MUNICÍPIO DE SETÚBAL
CÂMARA MUNICIPAL

Nº 06 /2025/DURB/DIGU

Assunto: Processo N.º 7/24 **Titular do Processo:** OCG SOCIEDADE IMOBILIÁRIA LDA. E SIPOCEL SOCIEDADE IMOBILIÁRIA LDA.

PROPOSTA DE: Pedido de Informação Prévia para loteamento de equipamentos de utilidade pública – ratificação do acto

Desenho 1 – Proposta de Loteamento (requerimento nº 7866/24)

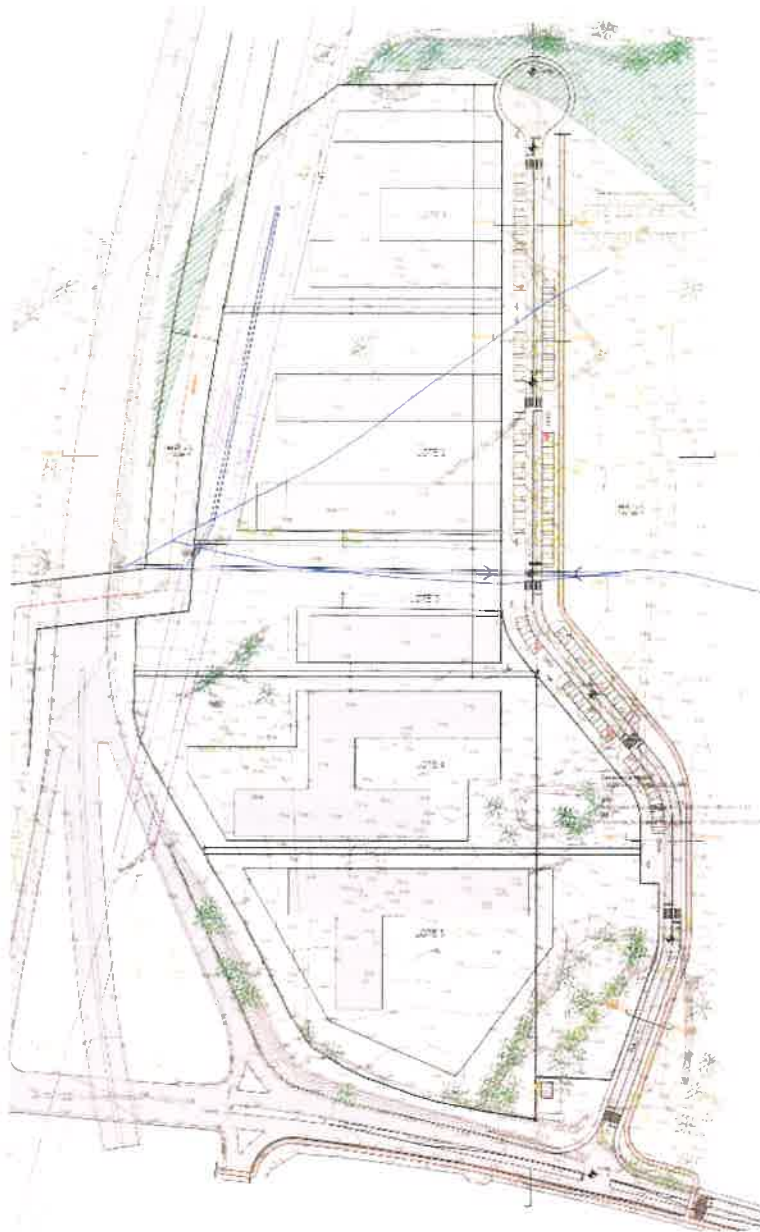
Refere o autor do projecto que foi realizada uma reunião prévia com a DIMOT sobre o tipo de ligação que seria o mais adequado fazer para o acesso ao terreno e que a proposta apresentada reflecte o discutido na reunião, nomeadamente que a solução a implementar no local seria um entroncamento com caixas de viragem à esquerda.

Da análise conjunta com a DIMOT, dos elementos apresentados, verifica-se que pese embora a proposta reflecta esquematicamente os assuntos debatidos na reunião, considera-se que face à dimensão das parcelas, capacidade construtiva e geração de tráfego, nomeadamente tráfego pesado que a intervenção carece de um dimensionamento específico do nó de ligação com a Estrada de Santas, dos perfis transversais adoptados e do dimensionamento da rotunda face à previsibilidade de circulação de viaturas pesadas, suportado em Estudo de Tráfego.

Verifica-se que a proposta agora apresentada permite a continuidade da via e ligação a futuros loteamentos e inclui ciclovias, conforme foi solicitado. Considera-se que numa fase subsequente deverá rever-se o número de passadeiras e eventualmente alguns estacionamentos.

Face ao exposto, considera-se que a presente proposta foi revista conforme o solicitado. Ficando, no entanto, sujeita na fase subsequente à apresentação de Estudo de Tráfego e Contrato de Obras de Urbanização para execução das infraestruturas necessárias ao bom funcionamento da operação urbanística.

Planta integrante do registo n.º 9700/24.

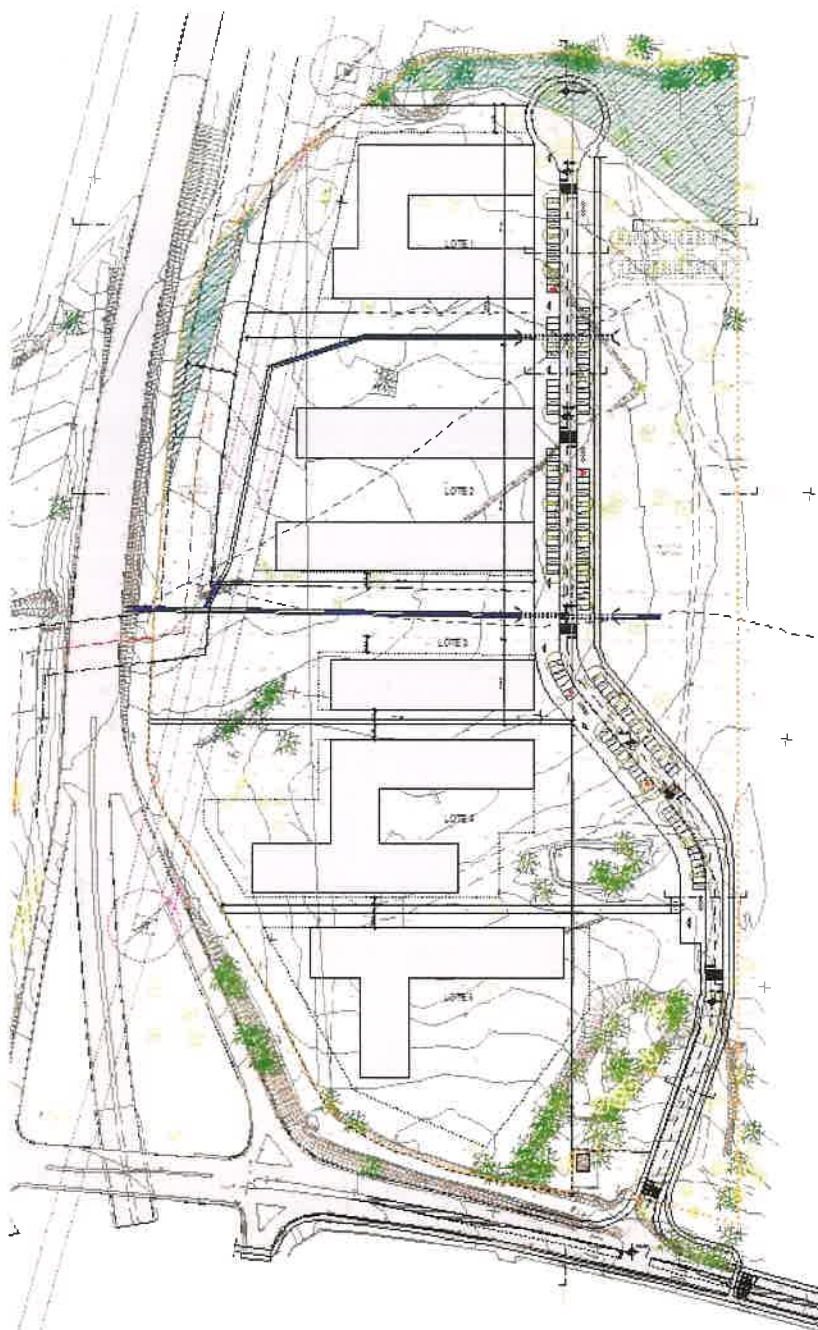
- c)
 - i. A proposta reformulada, redefine os polígonos de implantação. Verifica-se que a sobreposição aos Espaços Verdes de Protecção e Enquadramento, a Norte, corresponde a parte de um impasse para mudança de direcção. Por parte deste Sector não se vê inconveniente, uma vez que a ocupação se exclui das condicionantes estabelecidas no art.º 23º do PDM.

- ii. A área em causa, foi agora distribuída pelos lotes n.º 4 e 5. Porém, verificamos que as manchas verdes, legendadas com *sobreiros* e outras *árvores existentes* têm um posicionamento distinto do analisado em sede de apreciação liminar, facto sobre o qual a DIPU se pronunciou.

- iii. A pretensão foi rectificadas no que respeita ao traçado do gasoduto e respectiva faixa de protecção, contudo não foi definido o acesso à mesma, a partir da área de

intervenção, para manutenção da infra-estrutura. Refere a memória descritiva que exteriormente à propriedade, a acompanhar o limite poente, com acesso a Sul, existe um caminho de terra que poderá ser utilizado para o efeito pretendido.

No que respeita às peças desenhadas apresentadas, informamos que as plantas, a integrar a operação urbanística futura, deverão ainda ser reformuladas quanto ao seguinte:

- a) Indicação da utilização a atribuir ao edificado previsto, no quadro sinóptico constante da planta síntese;
- b) Na planta síntese retirar o índice de utilização líquida, uma vez que não se aplica à pretensão;
- c) A planta de implantação em formato editável deverá ser reformulada para a versão compatível com a proposta agora em apreço;
- d) Deverão ser garantidas as distâncias regulamentares das edificações ao limite dos lotes, em particular na frente confinante com a via pública de acesso, a Nascente;
- e) As áreas de cedência a figurar nas legendas da planta síntese, deverão ser actualizadas, de acordo com a presente apreciação.

- d. a planta de implantação em formato editável deverá ser reformulada para a versão compatível com a proposta agora em apreço;
 - e. deverão ser garantidas as distâncias regulamentares das edificações ao limite dos lotes, em particular na frente confinante com a via pública de acesso, a Nascente;

- f. as áreas de cedência a figurar nas legendas da planta síntese, deverão ser actualizadas, de acordo com a presente apreciação.
